Rifunzionalizzazione dell'Edificio Ex Trucco - Nuovo Palazzo della Salute della Valpolcevera via P. Pastorino, 32 - Genova Bolzaneto
CUP: G34E22000100008 - CIG: 9097740C8A

OPERE SUPPLEMENTARI N.2 art.120 Dlgs 36/23

OPERE SUPPLEMENTARI N.2
Relazione Opere Supplementari

OS2_DOC_01

Fig.1: Pianta piano 4° - indicazione punti di presa fotografici.

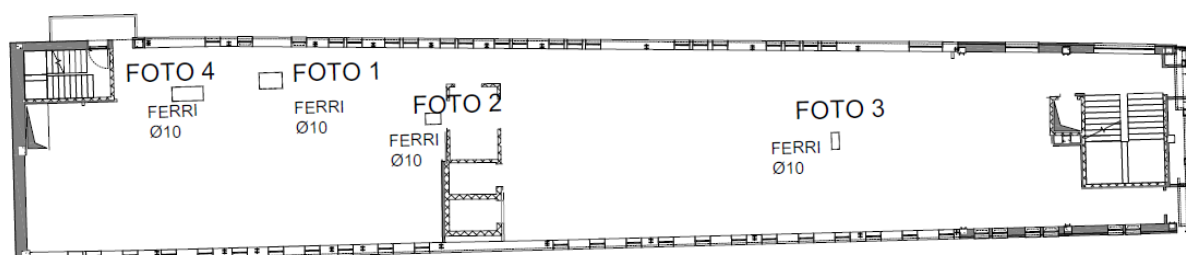
L'intervento di seguito descritto si renderà necessario a seguito di cedimenti locali dell'impalcato a seguito delle lavorazioni di demolizione del massetto del pavimento. Tanto si è verificato nella fase di realizzazione degli impianti e delle partizioni dei pannelli in cartongesso al piano sottostante, richiedendo pertanto un intervento specialistico per i seguenti aspetti:

Il solaio al quale si fa riferimento è quello relativo al piano quarto del complesso sanitario. I saggi, le cui fotografie sono riportate nelle seguenti immagini (Fig 1), hanno evidenziato uno stato dei materiali fortemente degradato, al punto che risulterà necessario un intervento di rinforzo mediante la messa in opera di una soletta collaborante Geolite Neos + Steel fiber Hook dello spessore di 4 cm. I solai che compongono l'orizzontamento dell'edificio appartengono a due tipologie:

Fig.7: Dettaglio rinforzo del solaio in laterocemento.

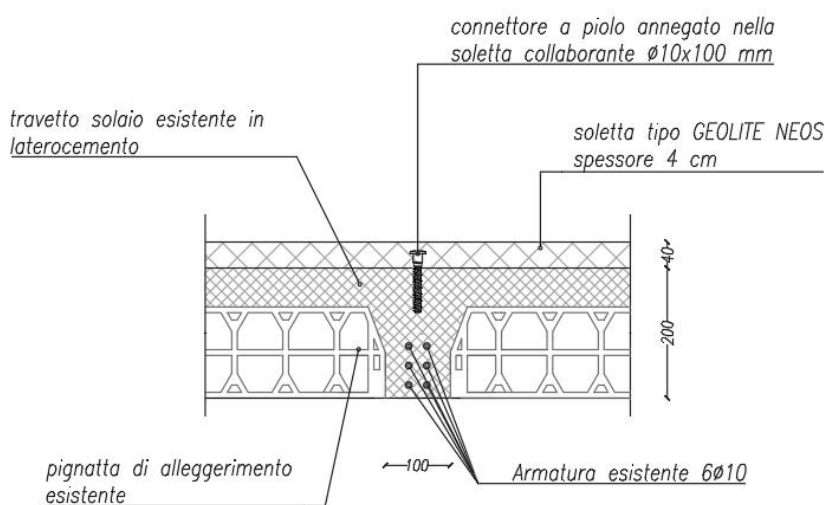
Le sezioni tipologiche dei solai e lo schema di rinforzo è rappresentato nelle figure seguenti.

Fig.8: Disposizione dei connettori sul solaio in laterocemento consolidato.

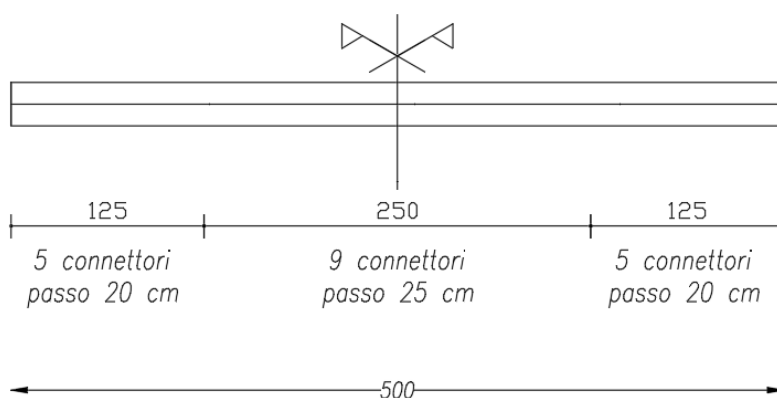
19 connettori Ø10 mm – lunghezza infissione 10 cm

Fig.9: Dettaglio rinforzo del solaio a soletta piena.

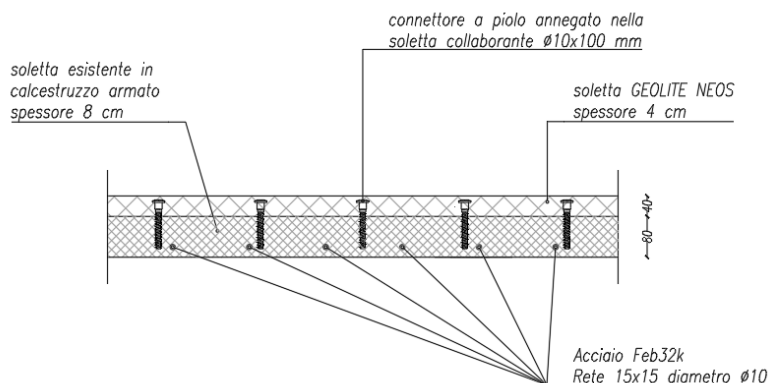
SOLAIO A SOLETTA PIENA

Fig.10: Disposizione dei connettori sul solaio a soletta piena rinforzata.

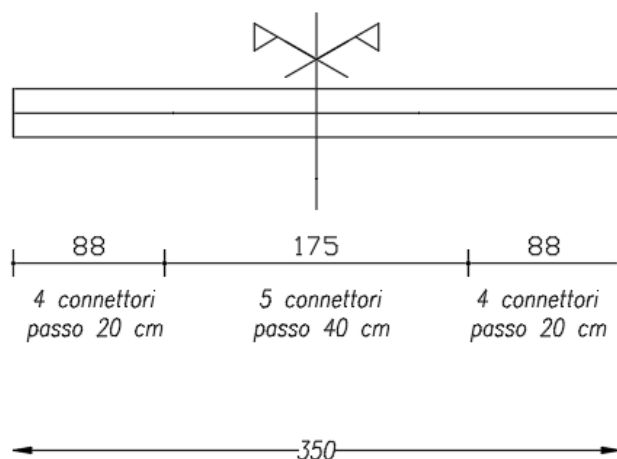
Distribuzione spaziatura: 13 connettori per trave ($4.9/m^2$)

Spaziatura variabile (L/4-L/2-L/4) (cm)

Posizione	sinistra	centro	destra
Campata 1	19.0	41.9	19.0

Distanza primo connettore - appoggio (cm)

Posizione	sinistra	destra
Campata 1	7.8	7.8

13 connettori $\varnothing 10$ mm - lunghezza infissione 10 cm

Fig. 2: Porzione di carpenteria di piano con posizione del giunto, in alto; indicazione dell'apertura del vano porta, in basso

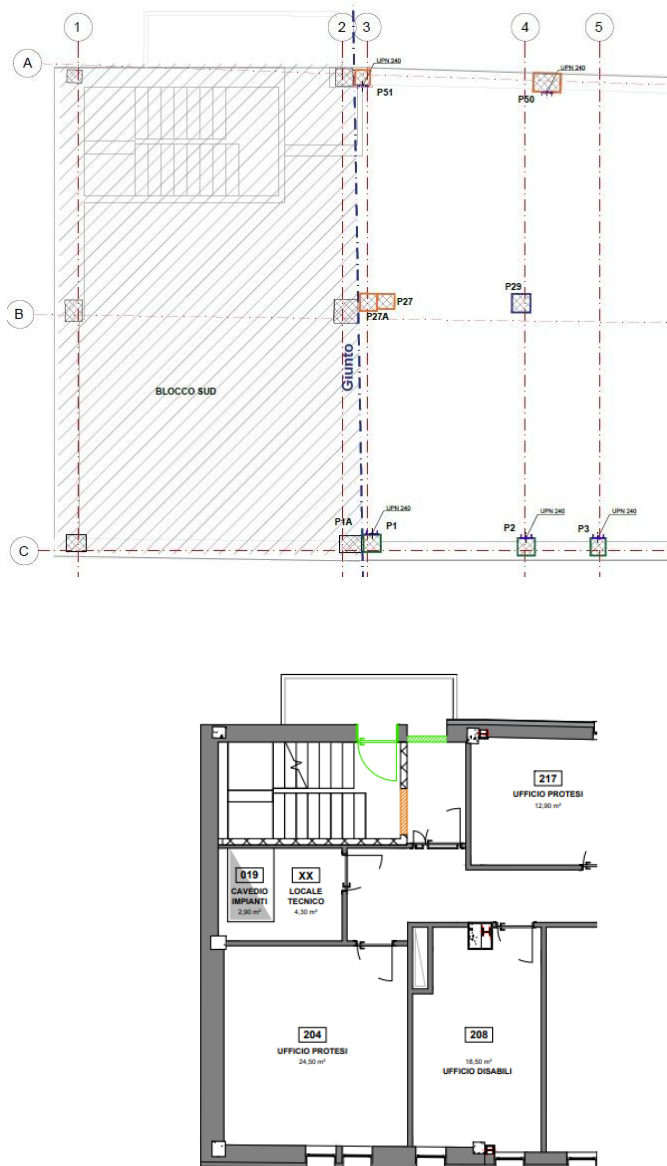
L'apertura di vani porta in tale scala si renderà necessaria ai fini di indirizzi informali avuti dal comando dei VV.FF. sull'istruzione della pratica antincendio.

A ripristino della rigidezza tagliante dei setti in calcestruzzo sono previste delle cerchiature in profilati metallici UPN.

L'apertura dei vani avrà dimensione 120x210 cm e sono bordate con profili UPN 180 mm. Nelle figure seguenti, la porzione di carpenteria dell'impalcato con la posizione del giunto e il particolare del vano scala con indicazione dell'apertura.

E-1. Modifica ponteggio lato via Monte Cimone.

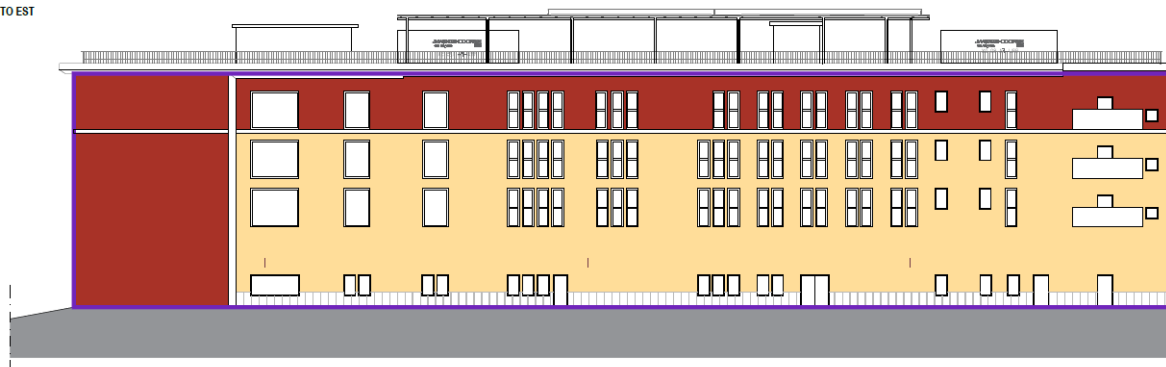
In vista dell'apertura parziale della struttura, dovrà essere liberato il piazzale antistante l'ingresso dell'immobile, attualmente utilizzato quale principale e unico punto di scarico del cantiere, per la realizzazione delle opere di sistemazione esterna. Si rende, quindi, necessaria una modifica del ponteggio sul lato di via Monte Cimone, mediante la realizzazione di un piano di sbarco.

Tale intervento consentirà il trasferimento dei materiali al piano di copertura tramite l'utilizzo dell'automezzo Manitou, anche successivamente all'apertura della struttura agli utenti.

E-2. Modifica finitura cappotto esterno e tinteggiatura prospetto est.

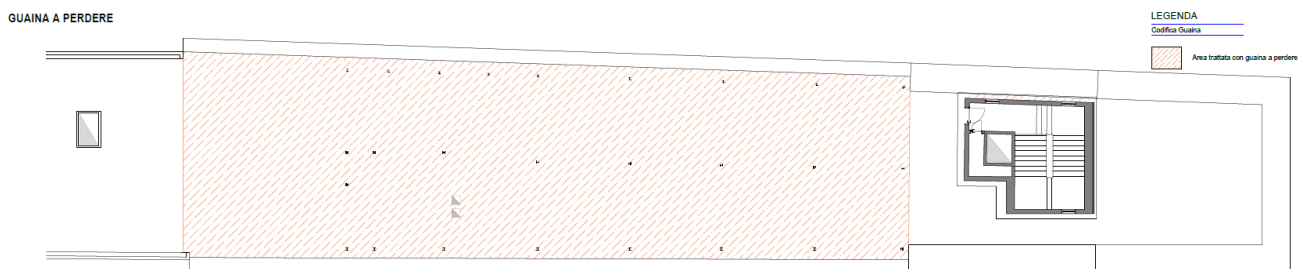
Per la finitura del cappotto esterno era prevista la posa di un intonaco in pasta colorato su tutta la superficie. A seguito delle problematiche riscontrate nell'impalcato non sarà più possibile procedere con tale soluzione; verrà pertanto applicato un intonachino di colore chiaro e, in fase di smontaggio del ponteggio, si provvederà poi alla tinteggiatura.

Poiché la lavorazione sarà eseguita in due fasi temporali distinte, rimandando il quarto piano a un momento successivo, verrà realizzato un marcapiano tra il terzo e il quarto livello, in modo da evitare discontinuità visive tra le due porzioni di intervento.

Il prospetto est è stato inoltre oggetto di uno studio cromatico finalizzato alla definizione di una facciata che movimentasse il volume e ravvivasse l'area circostante. I colori riprendono quelli tipici della tradizione genovese, oltre a quelli individuati per le pavimentazioni interne dei corridoi. (i colori saranno concordati con l'ufficio specifico del Comune di Genova).

I-1. Modifiche impiantistiche al piano primo.

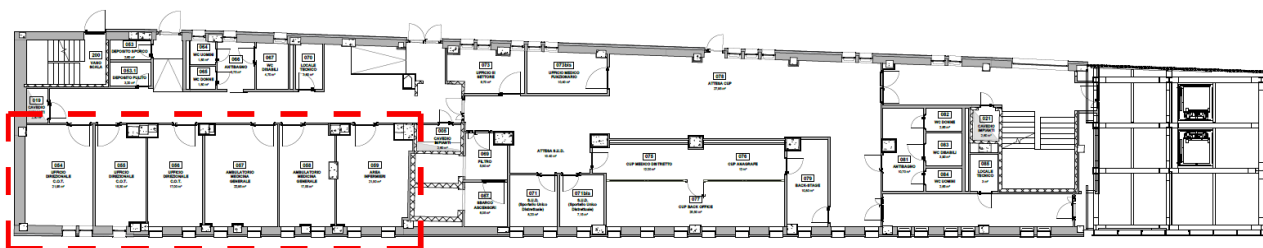
Entro la data del 31 marzo 2026 verranno consegnati i piani fino al secondo. Per permettere l'apertura dei quattro ambulatori presenti al terzo piano, verranno momentaneamente trasferiti dal terzo al primo; questo ha comportato la modifica di n.4 uffici al piano primo per renderli provvisoriamente idonei all'attività ambulatoriale, e cioè sono stati previsti ulteriori prese elettriche e dati.

PIANTA PIANO QUINTO

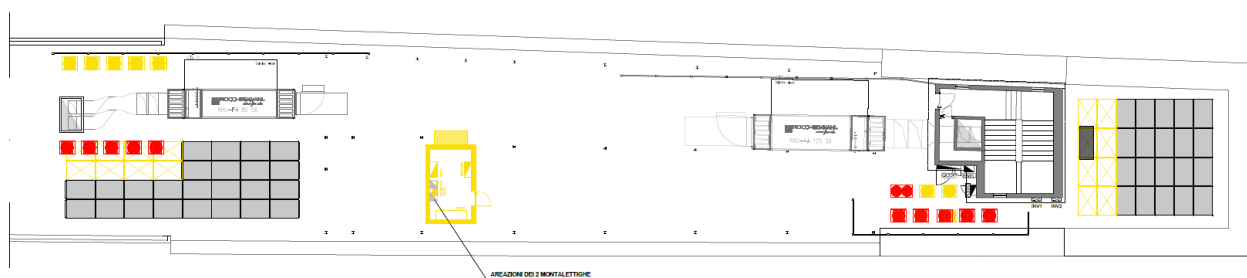
A seguito della problematica dell'implacato del quarto piano, sarà rallentata la realizzazione del piano di copertura e quindi posticipata. Conseguentemente, per permettere l'apertura parziale della struttura, sono state spostate le macchine VRF sulle porzioni di copertura non demolita a sud e a nord. Per questo motivo le linee di alimentazione dovranno essere modificate, con nuovi percorsi per raggiungere la posizione ove saranno installate le macchine.

Sarà quindi predisposta una nuova canalizzazione e il relativo allungamento delle linee previste in progetto per alimentare il quadro di copertura spostato dalla posizione prevista; saranno inoltre posate le linee di alimentazione provvisorie in copertura per l'alimentazione dei quadri ed apparati.

Dalla nuova posizione del quadro copertura partiranno le linee che alimenteranno: gruppo elettrogeno, unità esterne VRF blocco sud, unità esterne VRF blocco nord, quadri montalettighe.

A seguito di questo spostamento si renderà inoltre necessaria la chiusura di una delle finestre del blocco scala a nord, permettere l'installazione del quadro elettrico.

E-10. Interventi in copertura.

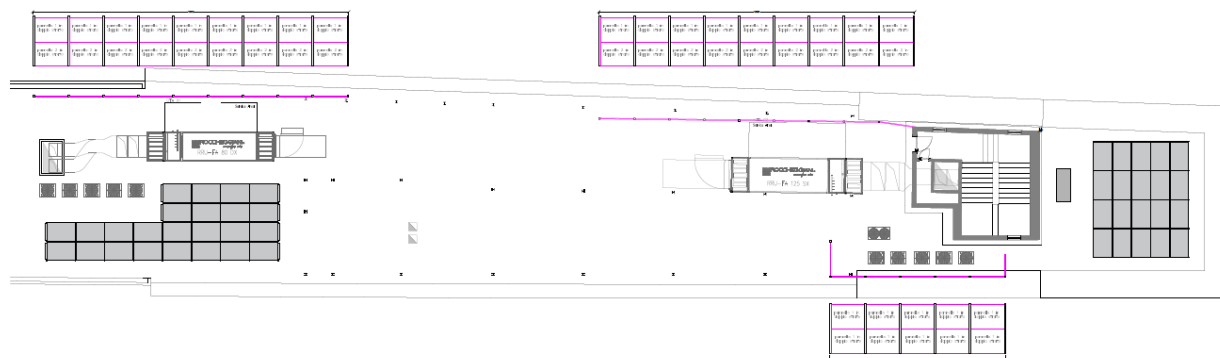
Conseguentemente allo spostamento delle macchine in copertura, si è dovuto modificare ed implementare il sistema di protezione fonoassorbente realizzata intorno alle macchine di trattamento aria in copertura.

Questa verrà realizzata con una struttura metallica leggera di sostegno ai pannelli fonoassorbenti accoppiati, già utilizzati per l'abbattimento del rumore del cantiere ed installati sul ponteggio. I pannelli saranno uniti fra loro e protetti da una lamiera stirata il tutto fissato ad un'apposita struttura di sostegno calcolata per resistere alle spinte del vento in copertura.

L'altezza media di queste protezioni sarà di circa 2,90 m.

Saranno tendenzialmente posizionate in tre zone diverse a protezione delle due UTA e delle macchine VRF.
